RESPUESTA TÉCNICA A ENTREGA DE "LEVANTAMIENTO TOPOGRAFICO CONTRATISTA Y ENTIDAD - CONSACÁ NARIÑO PIEDRA BOLIVAR MIN CULTURA"

FECHA DE REVISIÓN: MAYO 24/2024

Documento PDF: "Informe Topografia Entidad – Consaca"

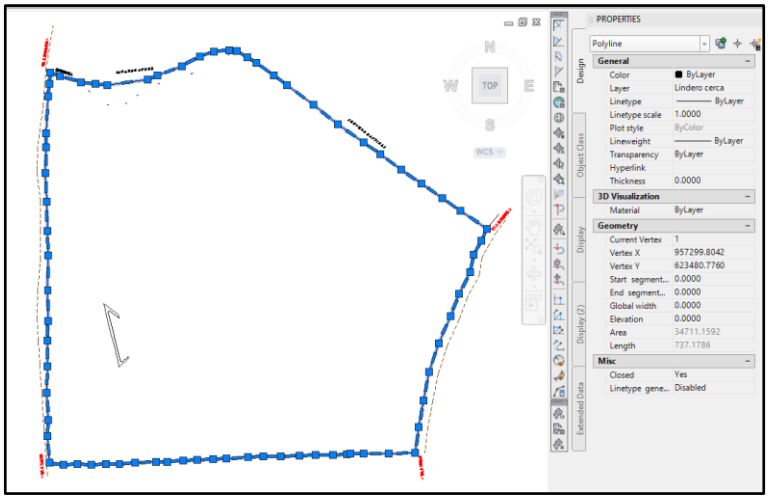
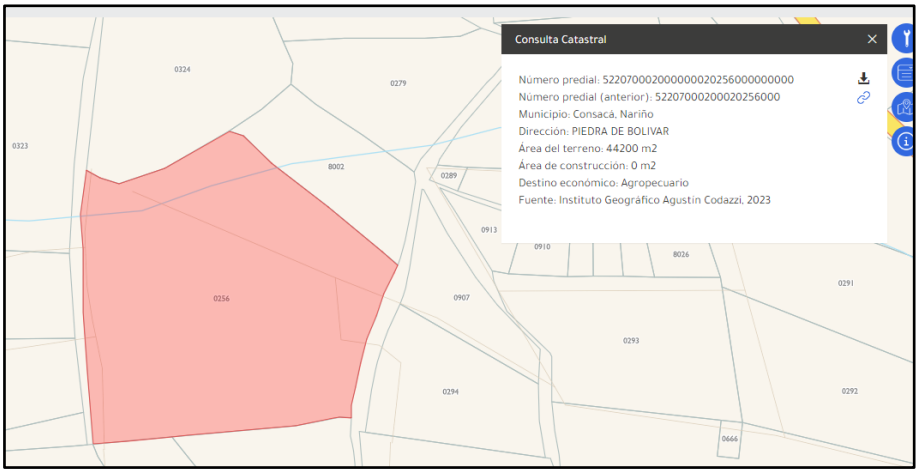
2. Verificar y justificar la diferencia entre el área del predio resultante del levantamiento (en informe, 34000 m2. En el archivo CAD, 34711 m2) con el área reportada en consulta catastral (polígono IGAC), 44200 m2. Como se muestra a continuación:
